Valutazione d'impatto ambientale statale – cod. ID-VIP 4672
cod. istruttoria regionale VIA189-MA

**Progetto di realizzazione di un impianto idroelettrico denominato 'Budriesse',
lungo il fiume Adda.**
Comuni di Castelnuovo Bocca d'Adda (LO) e Crotta d'Adda (CR)

Proponente: V.I.S. S.r.l. - Maccastorna (LO)

Relazione istruttoria

Fig. 1 – Ubicazione della stazione di Pizzighettone Argine rispetto al Ponte Trento e Trieste

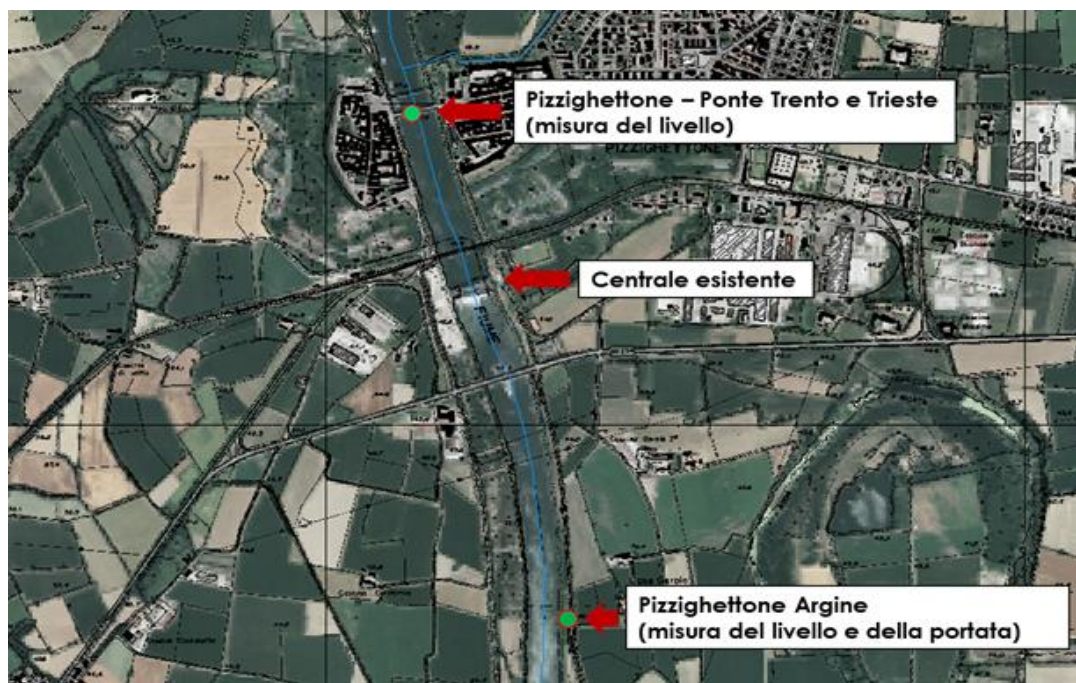
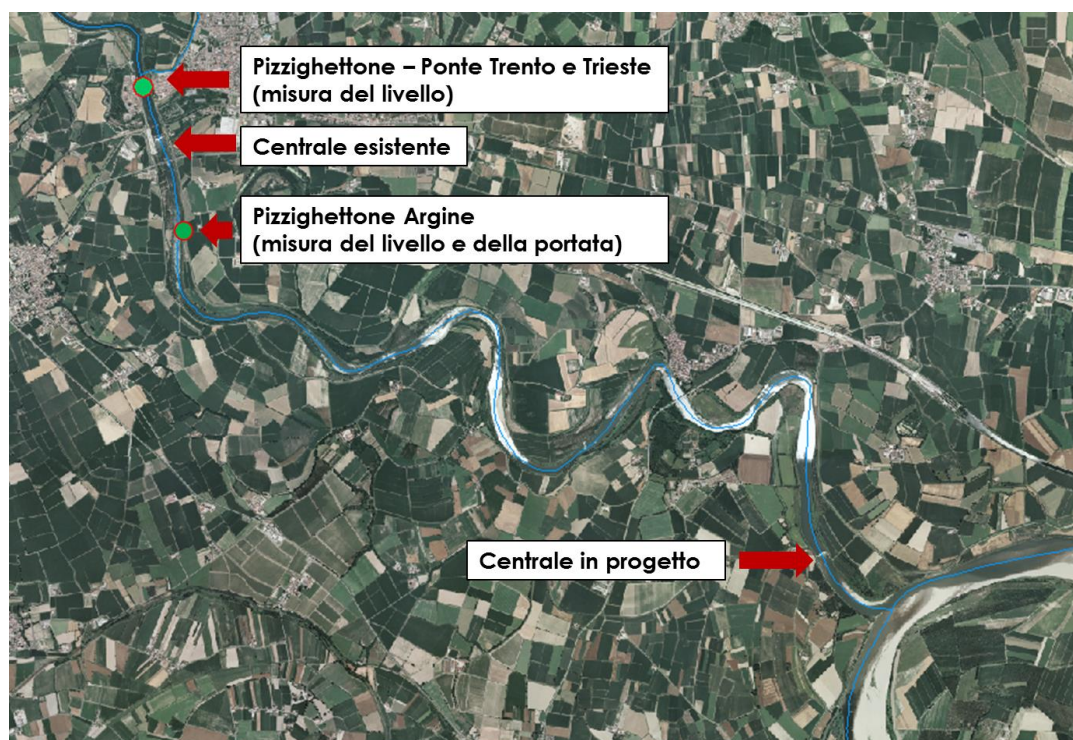
Per quanto concerne l'interferenza con le stazioni di misura, si sottolinea che la "Stazione di Pizzighettone" non è l'idrometro storico situato sul Ponte Trento e Trieste, bensì la stazione di misura del livello e delle velocità installata sull'argine dell'Adda in località Cascina Gerola, a valle delle centrali di Maleo e Pizzighettone, che è attiva dal 19/04/2019 ed è citata nella nota del Consorzio dell'Adda del 26/06/2019 (Rif. 19-303), in cui si segnala appunto la "recente installazione" di una stazione di misura delle velocità, visualizzabile sul "Portale idrologico geografico" di ARPA Lombardia alla voce "Ultimi dati registrati / Portate del menu. L'ubicazione della stazione è indicata nelle figure che seguono.

Per le portate di esercizio della centrale, il livello misurato viene influenzato dalle manovre della centrale stessa: non è più possibile applicare la scala di deflusso e, di conseguenza, calcolare la portata. In questo modo viene a mancare il dato di monitoraggio sul fiume Adda, essenziale sia per la gestione in tempo reale delle crisi idriche sia per l'elaborazione del Bilancio Idrico ai fini di pianificazione territoriale.

Poiché esse non sono state ottemperate né sono stati presi contatti con ARPA o il Consorzio dell'Adda per l'individuazione di una soluzione tecnica adeguata, è indispensabile – al netto del superamento delle criticità relative ad altre componenti ambientali - porre come condizione il recepimento di tali prescrizioni già espresse, da ottemperare con un anticipo di 120 giorni sull'inizio dei lavori in modo da garantire la continuità della serie storica dei dati, che non può essere interrotta:

- realizzare uno studio dell'influenza dell'invaso sulla sezione di fiume attualmente strumentata ed elaborare una proposta progettuale, in accordo con Regione Lombardia e Consorzio dell'Adda, per garantire la prosecuzione del monitoraggio in continuo dei livelli e delle portate totali transitanti in alveo nel tratto di Adda oggetto degli interventi, mantenendo le medesime caratteristiche di

affidabilità, significatività e standard prestazionali; tale progetto deve essere sottoposto all'approvazione di ARPA che lo deve valutare sia in termini di funzionalità e prestazioni della stazione sia di necessaria manutenzione; deve inoltre essere definita una rigorosa tempistica per la realizzazione di tutti i lavori previsti;

- realizzare tutti gli accorgimenti tecnici e/o strutturali tali da regolarizzare il flusso, compreso lo spostamento della strumentazione e/o l'inserimento di nuovi sensori atti alla misura della portata transitante.
